SAN JUAN CONECTADA – FASE I

LICITACIÓN PÚBLICA NACIONAL Nº 01/2021

CIRCULARES

CIRCULAR Nº 11**Modificación Nº 1:**

Aclaración Nº 6:

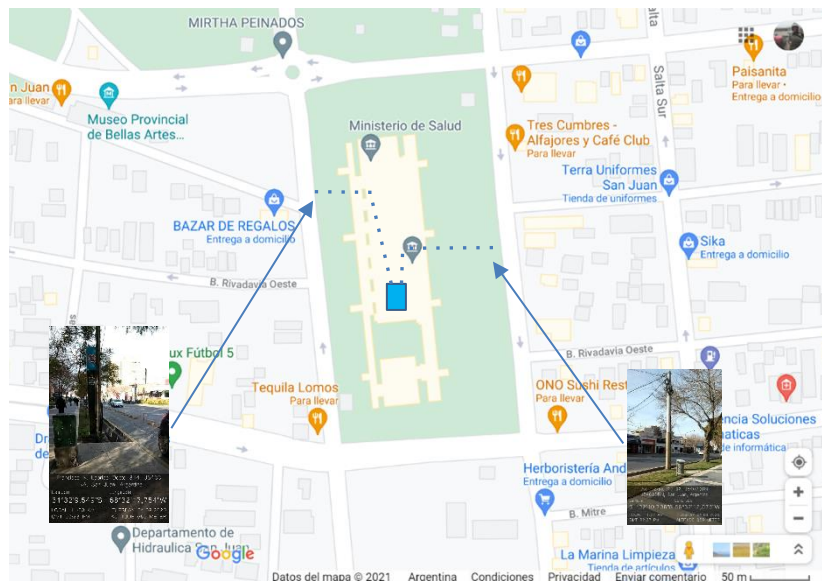
Complementando la Respuesta N.º 17 de la Circular N.º 10, se adjunta el siguiente croquis de los Ingresos del Edificio Centro Cívico.
